INFORME DE AUDITORÍA TÉCNICA EXTERNA

LM-AT-25-2007

Construcción de los Drenajes y Terraplenes de la Carretera
Costanera Sur,
Ruta Nacional No.34
SECCIÓN: Quepos – Savegre – Barú

LICITACIÓN PÚBLICA INTERNACIONAL
No. LI-002-2005.

Gráfico No.1: Porcentaje pasando la malla de 3" (7,5cm) para el material de préstamo para acabado.

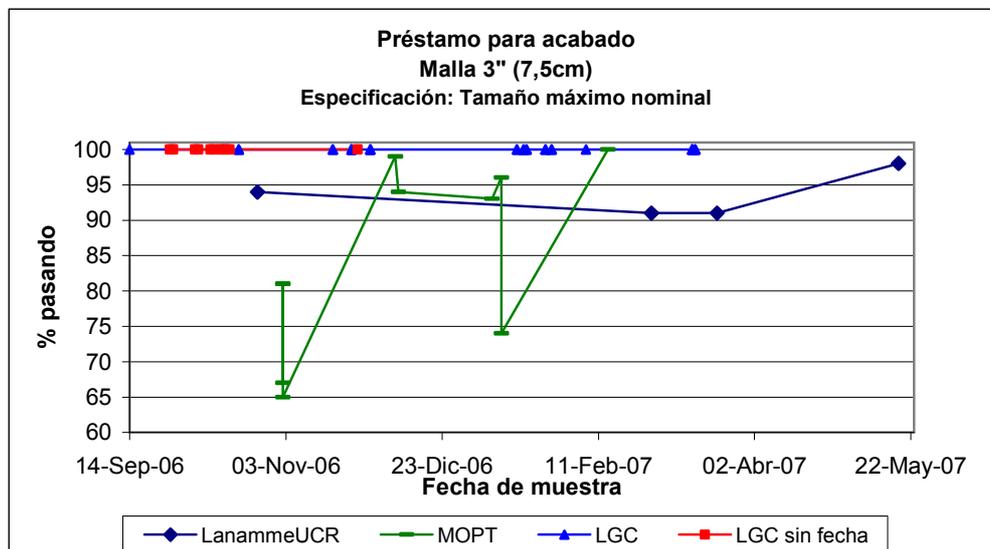
En el gráfico No.1 se puede notar que para el material de préstamo para acabado, los datos obtenidos por el laboratorio de control de calidad, LGC, en su totalidad

tienen como resultado un 100% pasando el tamiz con abertura de 7,5 cm (3”), tamiz que corresponde al tamaño nominal máximo, establecido en el cartel de licitación. Sin embargo, podemos ver que los resultados obtenidos por el LanammeUCR y el laboratorio del MOPT, evidenciaron que el porcentaje de material pasando este tamiz es menor, siendo un material más grueso que el reportado por el laboratorio de control de calidad LGC. En el sitio se ha mencionado por parte de los inspectores de campo y de los mismos trabajadores, que las partículas con sobretamaño se eliminan en el momento de la colocación, sin embargo se puede ver que en algunos casos el porcentaje de material que no pasa este tamiz es mayor a 30% (menor a 70% pasando). Por otra parte es muy claro, sobretodo en los resultados obtenidos por el MOPT, que el tamaño entre las muestras obtenidas es muy variable, lo que evidencia que no se tiene un control del tamaño del material de préstamo para acabado que se colocó.

Gráfico No.2: Porcentaje pasando la malla No.4 (4,75cm) para el material de préstamo para acabado.

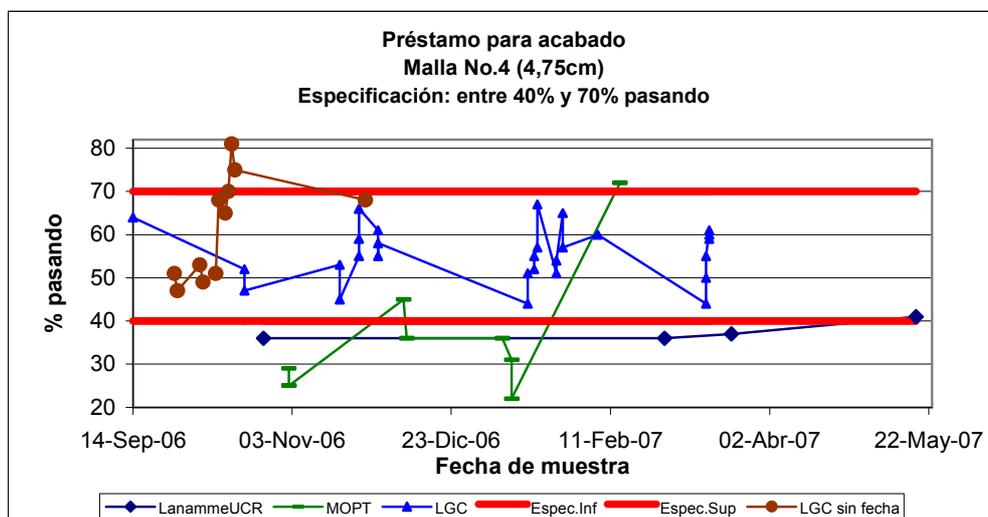
La especificación que se solicitó para este material consiste en que no debe pasar menos de un 40% y no más de un 70% por el tamiz de la malla No.4, tal y como se representa con las líneas rojas en el gráfico. Se puede ver que la mayoría de los resultados obtenidos por el laboratorio de LGC están dentro de la

especificación, con excepción de dos datos que no poseen fecha de muestreo. Sin embargo podemos ver que se incumple la especificación tomando en cuenta los resultados obtenidos por los laboratorios del MOPT y el LanammeUCR, los cuales indican que el material es más grueso según el tamaño de abertura de este tamiz, y además es muy variable el tamaño entre muestras (en el caso de los resultados del laboratorio del MOPT).

Gráfico No.3: Porcentaje pasando la malla de 3" (7,5cm) para el material de préstamo para relleno.

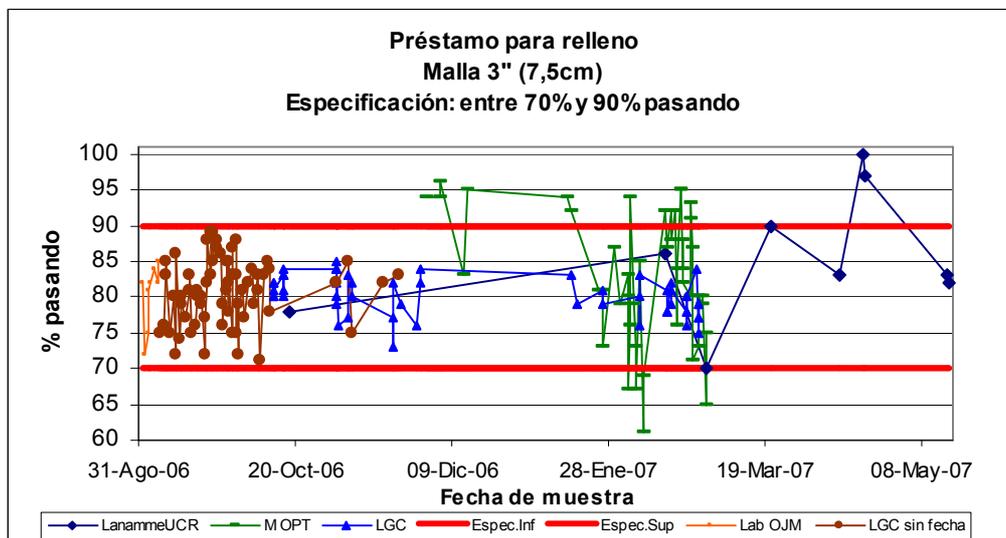
En el caso del tamiz de 7,5 cm (3"), la especificación solicita que no pase más del 90% ni que pase menos del 70%. En el caso de los ensayos de control de calidad del contratista, tanto del laboratorio de LGC como el de Oscar Julio Méndez, los resultados están dentro de la especificación en su totalidad. Sin embargo, nuevamente los resultados obtenidos por el LanammeUCR y el MOPT indican un tamaño variable entre muestras y gran parte de estas incumplen la especificación, siendo algunas más gruesas y otras más finas que lo requerido.

Gráfico No.4: Porcentaje pasando la malla No.4 (4,75cm) para el material de préstamo para relleno.

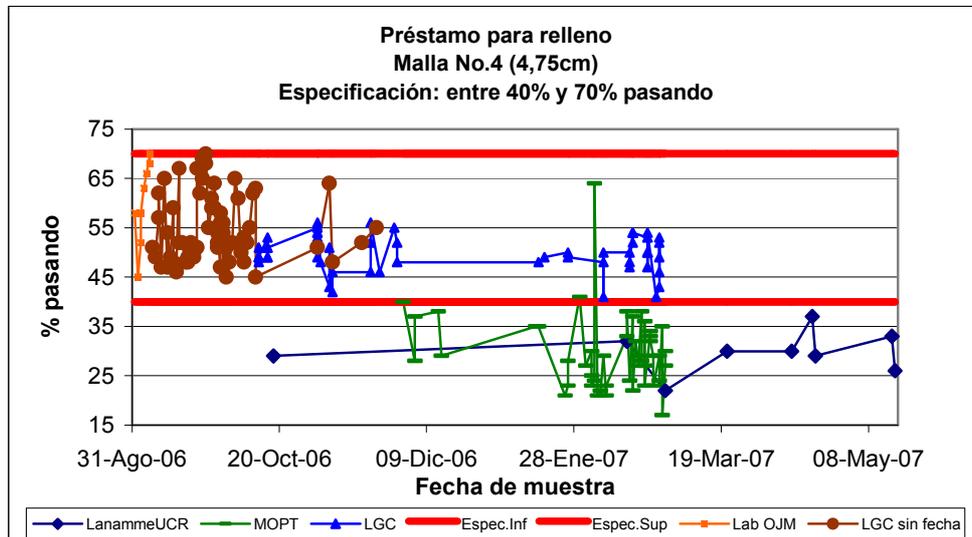
Es evidente el incumplimiento que presenta este material para este tamiz según los resultados obtenidos en el LanammeUCR y en el laboratorio del MOPT. El material tiende a ser más grueso, tal y como se ha visto en los demás gráficos. En este caso, casi la totalidad de los resultados presentan incumplimiento para estos dos laboratorios. Por otro lado, se puede observar que según los laboratorios de LGC y Oscar Julio Méndez, el material cumple satisfactoriamente la especificación del tamaño requerido, donde no debe pasar más del 70% ni menos del 40% del material a través del tamiz No.4.

Figura No.3: Razón de pendientes para taludes de relleno al lado de la vía³.

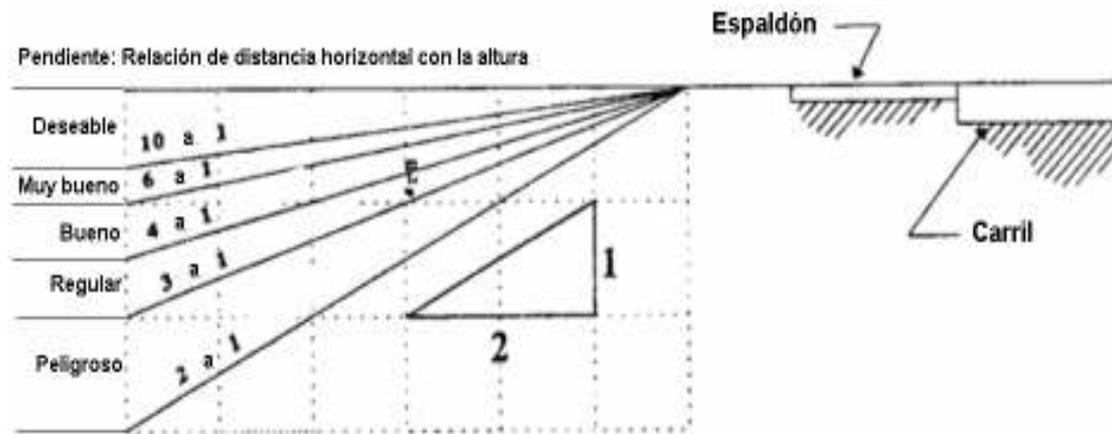
La Figura No.3 muestra la clasificación de distintos niveles de pendiente al lado de una vía. Entre más leve sea la pendiente (por ejemplo 10 a 1), lógicamente será menos peligroso que un vehículo sufra un vuelco, dando la posibilidad de menores lesiones graves para el usuario.

Según lo observado en el sitio algunas pendientes existentes pueden catalogarse como peligrosas debido a que obedecen a una relación menor o igual a 2:1. Es importante mencionar, que durante la visita se observó que los vehículos transitan a alta velocidad a pesar de que la vía se mantiene con una superficie de material de préstamo, lo que contribuye a que exista menos estabilidad al transitarla y menos visibilidad por las nubes de polvo que se producen. Nuevamente se puede mencionar que esta situación de visibilidad se empeora en horas de la noche.

Figura No.4: Ejemplo de señalización temporal de obras extraído del Manual Centroamericano de Dispositivos Uniformes para el Control del Tránsito.

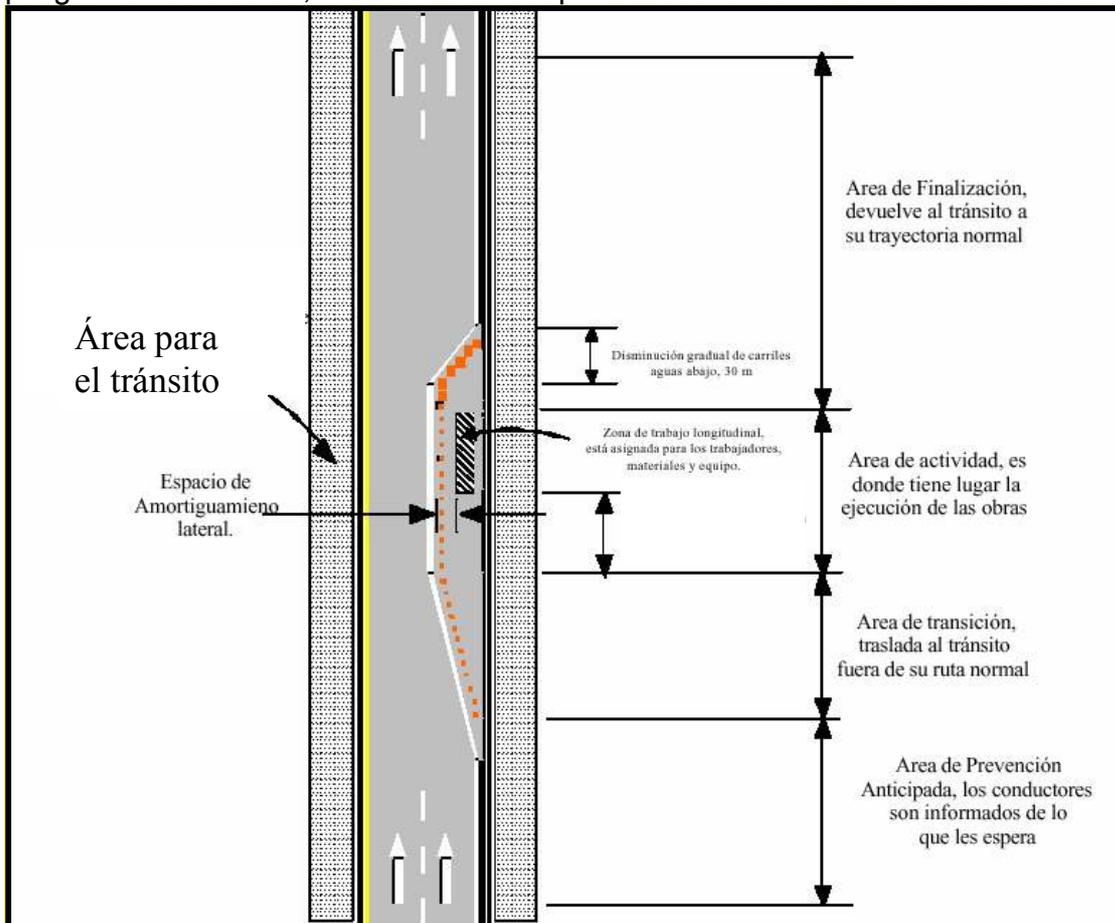
En la figura No.4 se presenta la señalización temporal adecuada para casos de obra en la vía en operación. Aquí se puede notar claramente la definición de las áreas de prevención, donde se le informa al usuario de la presencia de trabajos en la vía. Luego se llega a la zona de transición, donde los vehículos tienen con anterioridad a las obras, tiempo suficiente para encausarse seguramente por la zona trabajo, donde ya se encuentran las obras y por último, se les informa de la

finalización del peligro, para que luego continúen transitando normalmente luego de la zona intervenida.
